工程变更通知书 (ECN)

变更申请时间	2023/4/7	车型代号	ZY2103/统帅	变更申请输入文件	ECR0009167
客户名称	福田重汽	提出人	<input type="checkbox"/> 客户 <input checked="" type="checkbox"/> 公司 <input type="checkbox"/> 供应商	ECN编号	ECN0004603
总成名称	副驾座垫泡沫总成			总成件号	SLT0010612
零/部件名称	副驾座垫骨架总成			零/部件件号:	SLT0010614
项目阶段	<input type="checkbox"/> PCT阶段 <input type="checkbox"/> ED阶段 <input type="checkbox"/> ET阶段 <input type="checkbox"/> PT阶段 <input checked="" type="checkbox"/> SOP阶段			变更零件类型	<input type="checkbox"/> 自制件 <input checked="" type="checkbox"/> 采购件 <input type="checkbox"/> 外协件
更改类型	<input checked="" type="checkbox"/> 设计 <input type="checkbox"/> 工艺 <input checked="" type="checkbox"/> 模具 <input type="checkbox"/> 夹具 <input type="checkbox"/> 检具 <input type="checkbox"/> 试验\检测方法 <input type="checkbox"/> 原材料 <input type="checkbox"/> 重要二次配套 <input checked="" type="checkbox"/> 其他:				
更改原因	<input checked="" type="checkbox"/> 改进措施 <input type="checkbox"/> 预防措施 <input type="checkbox"/> VA/VE <input checked="" type="checkbox"/> 客户要求 <input checked="" type="checkbox"/> 其它			是否需提交客户批准	<input type="checkbox"/> 是 <input checked="" type="checkbox"/> 否 <input type="checkbox"/> N/A

工程变更申请书 (ECR)

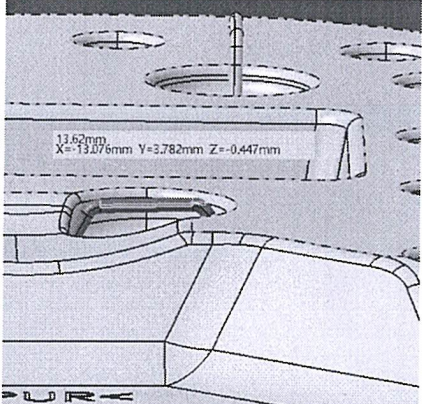
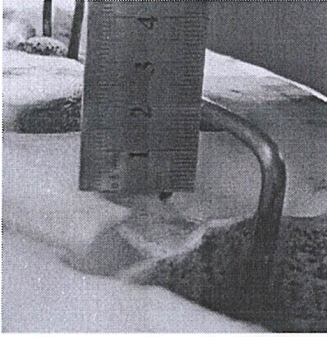
变更申请前:
副驾座垫骨架总成 (SLT0010614) -变更前;
客户反馈统帅1880座垫安装困难, 经客户反馈座垫安装卡接钢丝在安装车身时候, 安装困难, 卡接不上, 经核实座框安装钢丝与安装点高度不足

变更申请后:
副驾座垫骨架总成 (SLT0010614) -更改后;
经手样件验证, 与客户沟通后, 将座框钢丝外漏部位抬高至20mm, 与客户沟通装车验证后, 装车无问题, 因此申请设计变更。

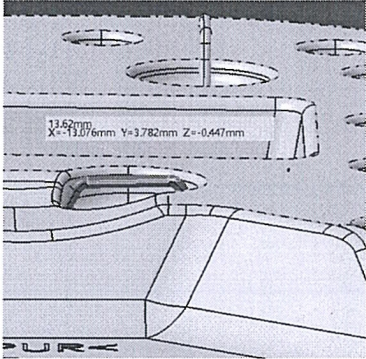
内容更改等级	<input type="checkbox"/> 级别1		<input type="checkbox"/> 级别2		<input type="checkbox"/> 级别3		<input checked="" type="checkbox"/> 级别4
	较大的更改: 该更改将影响产品的外形、安装或功能		重要的过程更改: 对客户而言该更改有明显的外观变化		对产品成本、库存、质量成本等影响的更改, 对客户无直接影响		1. 文件、试验、工作流程等附带的更改 2. 内部流程或工艺更改 该更改对客户、产品成本或库存无影响
变更申请内容	变更申请前: 副驾座垫骨架总成 (SLT0010614) -变更前; 客户反馈统帅1880座垫安装困难, 经客户反馈座垫安装卡接钢丝在安装车身时候, 安装困难, 卡接不上, 经核实座框安装钢丝与安装点高度不足			变更申请后: 副驾座垫骨架总成 (SLT0010614) -更改后; 经手工样件验证, 与客户沟通后, 将座框钢丝外漏部位抬高至20mm, 与客户沟通装车验证后, 装车无问题, 因此申请设计变更。			
变更申请前/后对比图					是否影响其它项目? (下列填写项目名称)		
					<input type="checkbox"/> 是 <input checked="" type="checkbox"/> 否		
验证\试验方式	<input type="checkbox"/> 样件验证 <input type="checkbox"/> 小批试装 <input type="checkbox"/> 需路试 <input type="checkbox"/> 内部试验 <input type="checkbox"/> 委外试验 <input checked="" type="checkbox"/> 客户试验/验证/装车 <input type="checkbox"/> 其他 ()					是否影响制造过程	
					<input type="checkbox"/> 是 <input checked="" type="checkbox"/> 否

原因分析验证报告

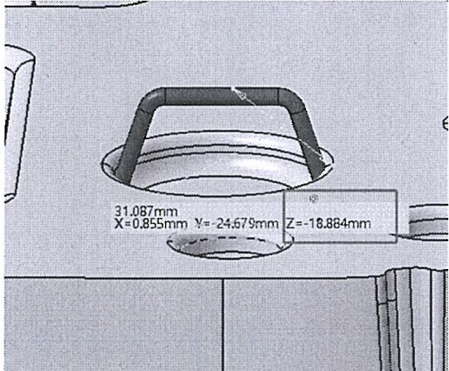
项目代码	ZY2103	项目类别	统帅	编制/日期	王刚 2023.4.7
总成名称	副驾座垫泡沫总成	总成件号	SLT0010612	审核/日期	陆文 23.4.7
零部件名称	副驾座垫骨架总成	零部件件号	SLT0010614	批准/日期	周震
涉及产品成本增加/工艺装备变更费用/试验费用审批				批准/日期	
客户名称	重汽	优先级	<input type="checkbox"/> 一般 <input checked="" type="checkbox"/> 紧急	提出人	
变更零件类型	<input type="checkbox"/> 自制件 <input checked="" type="checkbox"/> 采购件 <input type="checkbox"/> 外协件	项目阶段	<input type="checkbox"/> PCP阶段 <input type="checkbox"/> ED阶段 <input type="checkbox"/> ET阶段 <input type="checkbox"/> PT阶段 <input checked="" type="checkbox"/> SOP阶段		
问题来源	客户输入	发生时间			
问题类别	<input checked="" type="checkbox"/> 产品设计类 <input type="checkbox"/> 管理流程类 <input type="checkbox"/> 有标准未执 <input type="checkbox"/> 复发 <input type="checkbox"/> 其他				
问题现状	客户反馈统帅1880座垫装车困难				
真因分析	<p>经核实，座框钢丝与车身卡接位置外漏较低，座垫发泡干涉量较大，安装困难。</p> 				
真因确认（验证问题再现）

永久对策	更改座框钢丝，更改发泡模具，将座框钢丝与车身卡接位置抬高。  
------	---

对策验证效果	经手工样件制作，与客户沟通，装车验证后无问题，因此申请设计变更
--------	---------------------------------
